改善箇所説明図

基準不適合発生箇所

エンジンブロックヒータの形状および識別

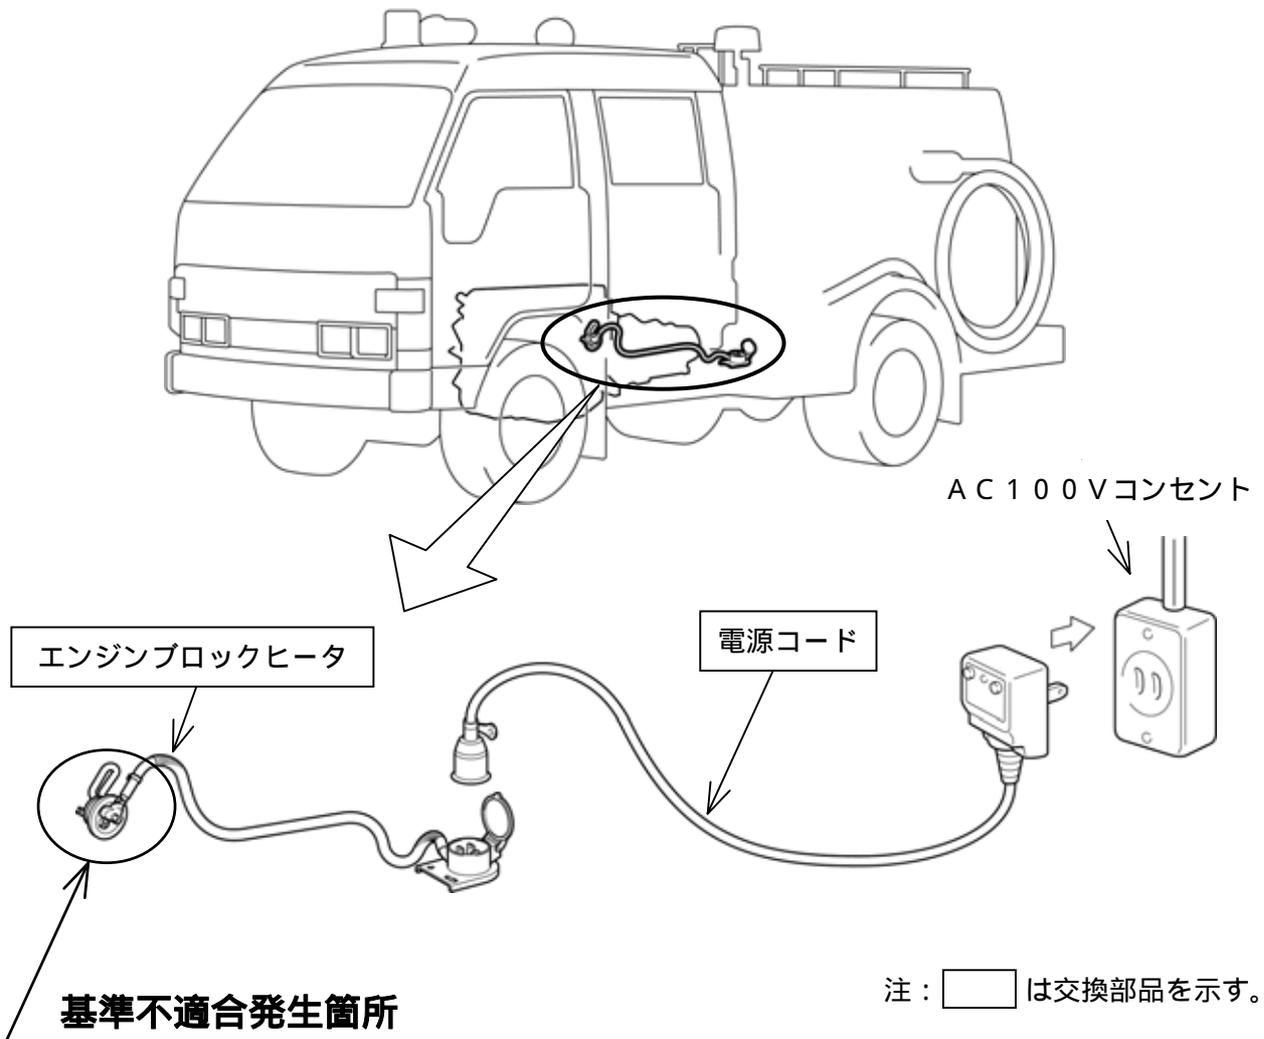
消防車両に装備されているエンジンブロックヒータ（冷寒時始動性向上装置）において、端子部の絶縁用キャップの耐熱性が不足しているため、長期間にわたり長時間通電を繰り返すと当該キャップが劣化し、絶縁性能が低下することがある。そのため、使用過程において、融雪剤等が端子部に浸入すると、腐食により接触抵抗が増加して、端子部が発熱し、断線または焼損することがあり、最悪の場合、火災に至るおそれがある。

全車両、当該ヒータおよび電源コードを対策品と交換する。
